工程指示 / 要求簡箋(E.I.)

工程指示編號：EI 0104 / 19

工程名稱：觀塘裕民坊

工程項目：幕牆 露台位置防水片(新 C 款及頂防水兜)

图号 = CD-001

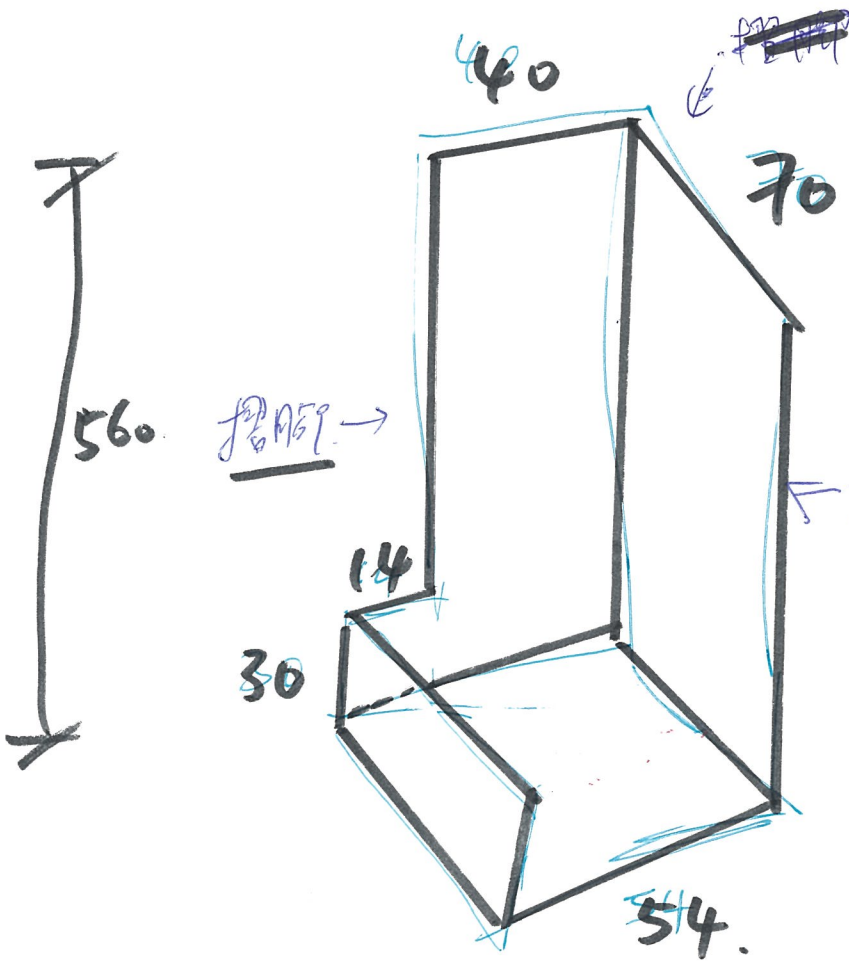
請按加工圖生產防水片送地盤安裝，此款為新 C 款防水片加頂防水兜

1) 要有摺腳，所有摺腳 10mm

2) 全用 1.5mm 鋁板摺

3) 共 2 款，要分左右

4) 地盤：若現場已裝 EI10039/ EI9830 中 C 款防水片，要加 CD-001 款兜在頂底

以这个款式为基础, 增加此图.

120 件

- 1.5mm 厚铝板

颜色 = Mill
